**関西電力高浜原子力発電所1、2号機の
運転再開同意に関する要請書
特に事故時の原子炉容器脆性破壊のおそれについて**

2023年7月20日

高浜町議会議長 大塚 ひとみ 様

老朽原発40年廃炉訴訟市民の会
共同代表 草地 妙子 茶畑 和也
愛知県名古屋市中区丸の内2丁目18-22 三博ビル5F
名古屋第一法律事務所内
TEL：080-9495-9414
E-mail：toold40citizens@gmail.com
HP：http://toold-40-takahama.com/

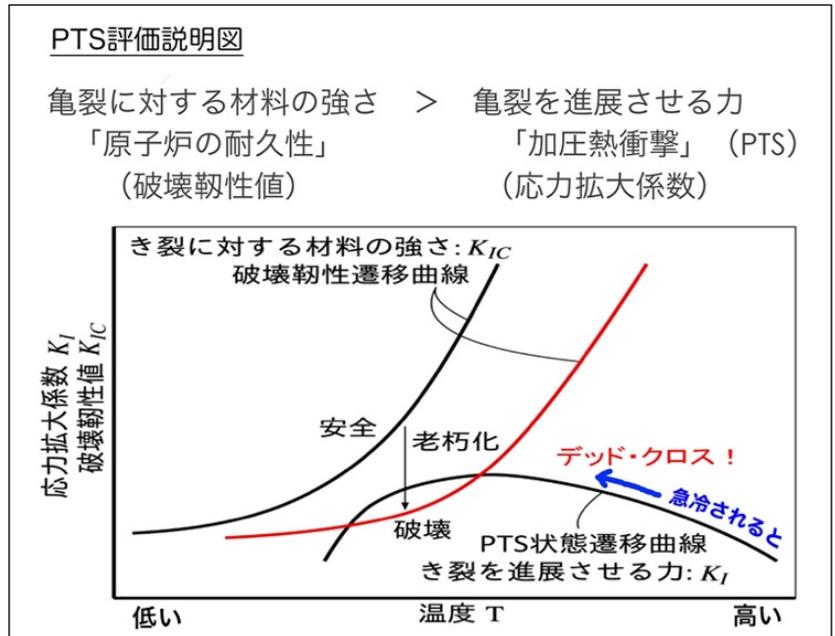
緊急時に原子炉容器が冷却水で一気に冷やされ収縮した時に、外面との温度差で強い引っ張り応力がかかります。これを加圧熱衝撃=PTSと呼び、上図の右下の右から左に山なりにカーブする曲線で示されます。

この時に内面にひび割れがあると、ひびを広げようとする力を受けますが、原子炉容器の鋼材がこの力に耐えられる靱性=粘り強さを評価した曲線が破壊靱性遷移曲線で、上図の左から右に上昇する曲線で示されます。中性子照射脆化で原子炉容器がもろくなると、破壊靱性遷移曲線は右にシフトします。原子炉容器にひび割れがあることを想定して、加圧熱衝撃(PTS)が、原子炉容器の粘り強さ(靱性)を上回らないか(デッド・クロスしないか)を評価します。デッド・クロスは原子炉容器の脆性破壊を意味します。

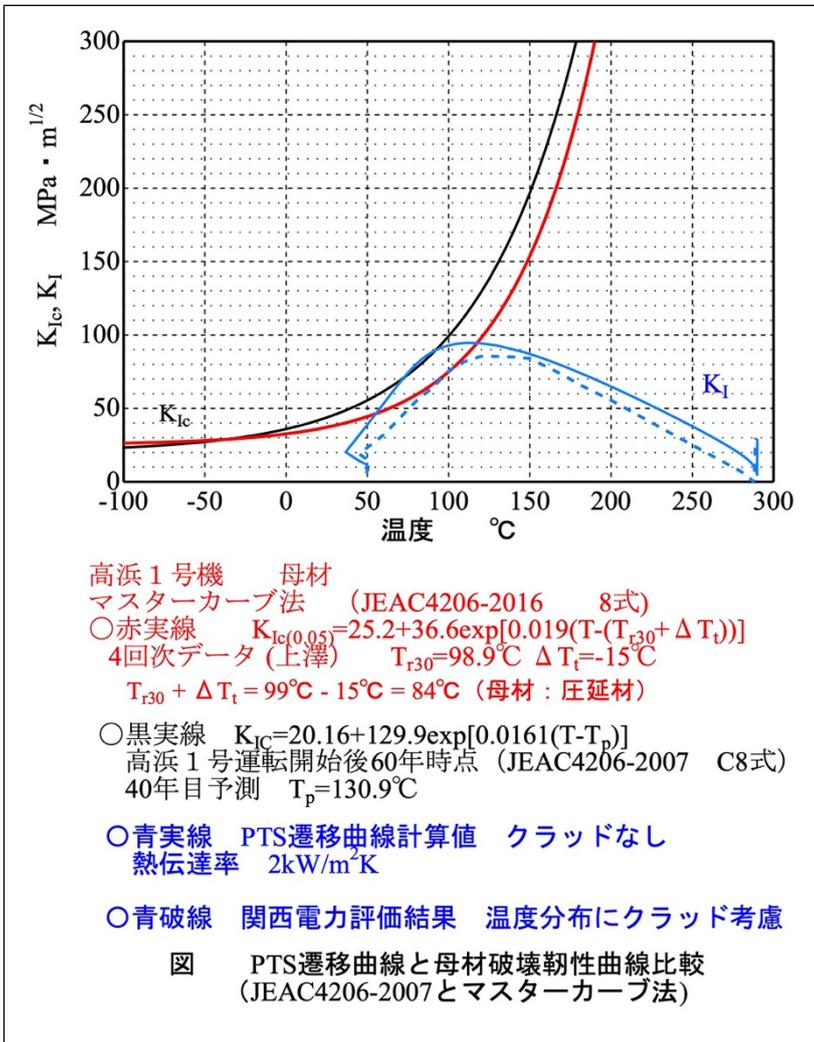
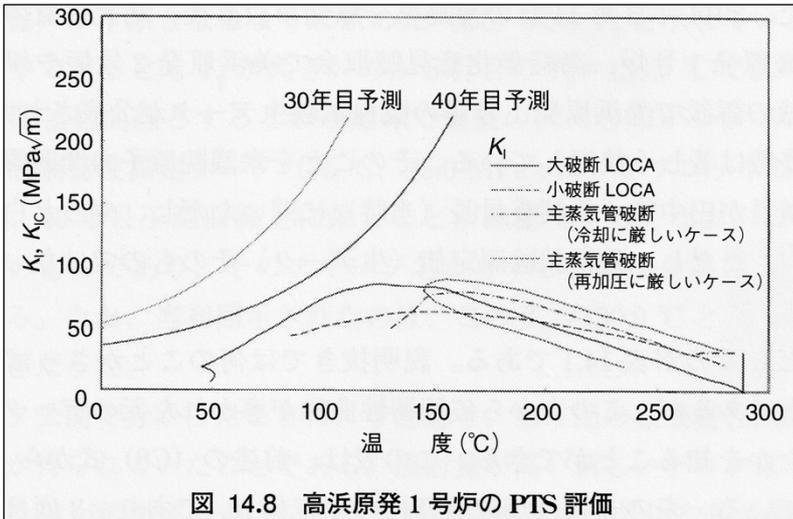
昨年提出しました要請書において、関西電力による高浜1号機の破壊靱性遷移曲線の過小評価のおそれについてご説明しました。左図は、関西電力が実施した30年目時点と40年目時点における同じ60年後予測の図です(詳細は昨年の要請書をご覧ください)。

破壊靱性試験はそもそもばらつきが大きいのに、関西電力の場合は破壊靱性試験片が1カプセル(1回の取り出し分)に4点しか装荷されていないので、得られたわずかなデータ(高浜1号機は4回分合わせても9個)で下限包絡曲線を描くという問題がある上に、将来の脆化予測としてシフトする量は、脆性遷移温度のシフト量と同じと仮定されていますが、これが誤りであることは近年の論文で立証されつつあります。一方、欧米で主流となりつつあるのがマスターカーブ法(その原発に限らず他の全ての原発も含めた破壊靱性値のデータを集めてきて、統計的に破壊靱性遷移曲線を描く方法)で、実は、原子力規制委員会が中性子照射脆化の評価で採用している規格 JEAC を策定する日本電気協会も、2016年版の規格では精度を上げるために下限包絡曲線を削除し、マスターカーブ法を取り入れています(ただし、2016年版は規制委では是認されませんでした)。この問題については、意見書で詳しく解説し

当訴訟では、高浜1号機について、2016年版による破壊靱性遷移曲線を描くと左図のように、関西電力の評価したPTS状態遷移曲線と接することも指摘しています(赤実線が2016年版による評価、関西電力のPTS状態遷移曲線は、青破線)。

また、図の右下の山なりにカーブしているPTS状態遷移曲線についても、現行の規格ではクラッド(原子炉容器のステンレス製内張り)なしで評価することになっているのに、関西電力はクラッド

ありで評価していること（クラッドが断熱材の役割をするため過小評価になる）、使用する式の不合理性などいくつかの重要な問題があることを当訴訟で指摘してきました。PTS 評価で重要となる熱伝達率の数値を、原子力規制委員会が関西電力に確認していなかったことも訴訟の中で明らかとなりました。

関西電力が示した熱伝達率の平均値 2kW/m² K を使い、クラッドなしで PTS 評価をすると、関西電力の評価した破壊靱性遷移曲線であってもデッドクロスする結果となります（前図の黒実線が関西電力の評価、青実線がクラッドなし、熱伝達率 2kW/m² K）。

破壊靱性遷移曲線と PTS 状態遷移曲線双方の過小評価の状況を合わせますと、高浜 1 号機は、確実にデッドクロス（原子炉容器脆性破壊）する深刻な脆化が予測されています（赤実線と青実線）。
